HENVENDELSER MODTAGET I HØRINGSPERIODEN

FORSLAG TIL TILLÆG 10 TIL LOKALPLAN 310 TEGLVÆRKSHAVNEN

Høringssvar til lokalplan "Teglværkshavnen tillæg 10"

Figur 1 - HOFORs forsyningsledninger og lokalplanafgrænsning

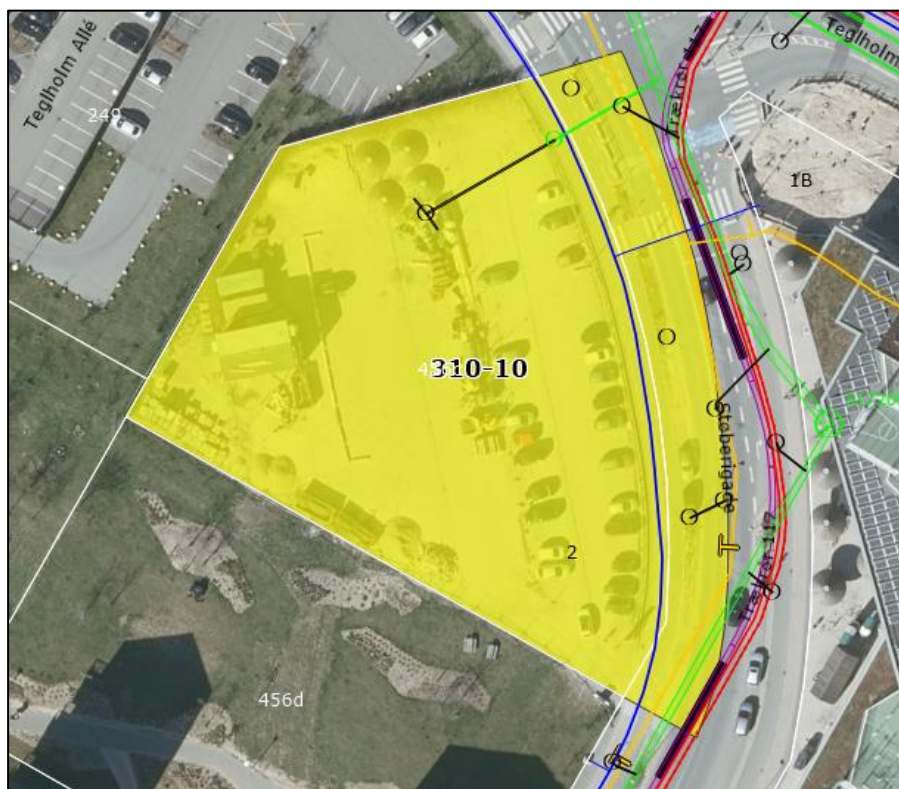
Ovenfor ses et udsnit af HOFORs forsyningsledninger og lokalplanens afgrænsning. HOFOR har inden for lokalplansområdet en forsyningsledning for drikkevand (blå ledning) beliggende i cykelstien og en spildevandsledning beliggende i vejareal i det sydøstlige hjørne af lokalplanområdet. Det ses af Figur 2, at der planlægges anlæg af træer ovenpå HOFORs

vandleddninger. HOFOR ønsker ikke, at der placeres træer her, da indtrængende rødder fra de nye træer kan skade forsyningsledninger og dermed kraftigt nedsætte ledningernes levetid og udfordre forsyningssikkerheden. På denne baggrund ønsker HOFOR, at man ikke anlægger træer oven på ledningen, således at forbrugerne friholdes for takststigninger som følge af reparation af ledninger pga. indtrængende rødder.
